**MINISTERIO DE ENERGÍA Y MINAS**  
Resolución Directoral

**N° 0141-2023-MINEM/DGAAE**

**Asunto** : Informe de evaluación del Plan Ambiental Detallado de la “Central Hidroeléctrica Tingo”, presentado por Compañía Hidroeléctrica Tingo S.A.

Asunto : Opinión No Favorable al Plan Ambiental Detallado (PAD) de la “Central Hidroeléctrica Tingo”, presentado por Compañía Hidroeléctrica Tingo S.A.

Figura 11: Isohietas – Cuenca Media Alta Chancay – Huaral.

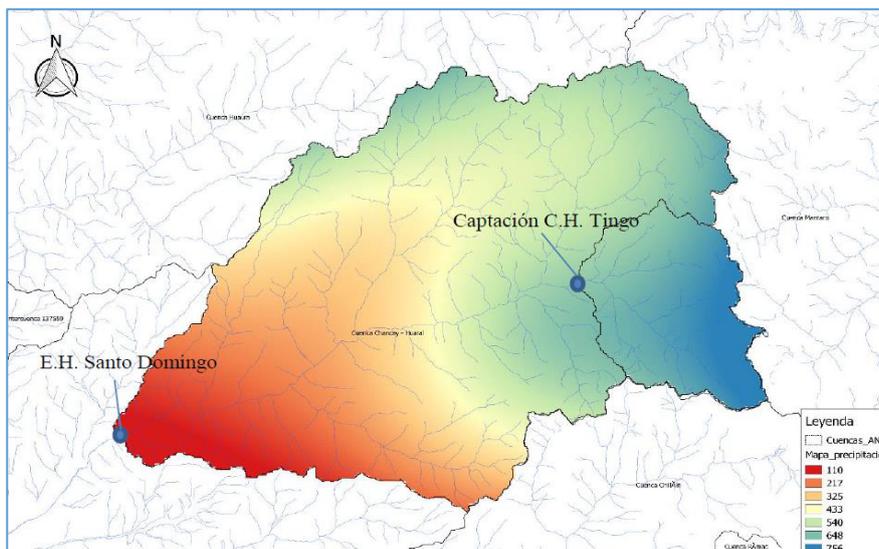
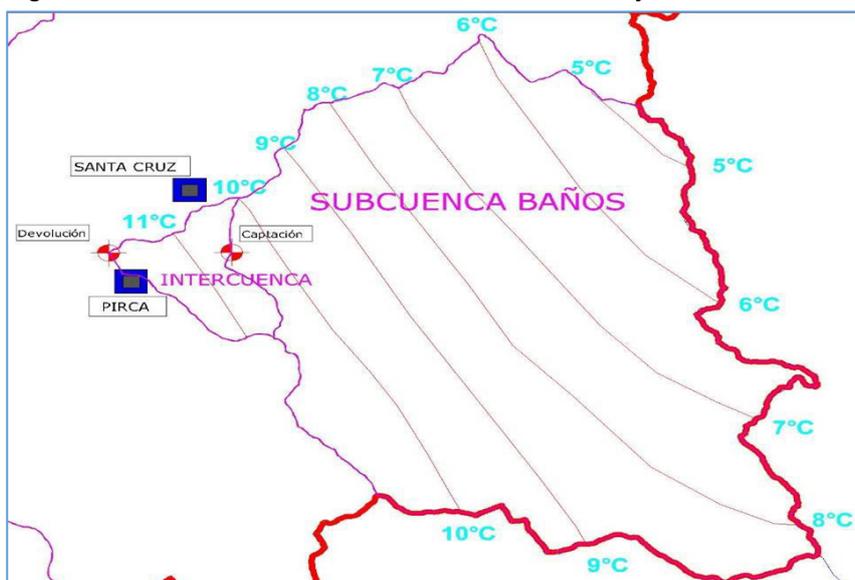
En el levantamiento de observaciones remitida con Oficio N° 0519-2022-MINEM/DGAAE, el administrado presenta los siguientes mapas:
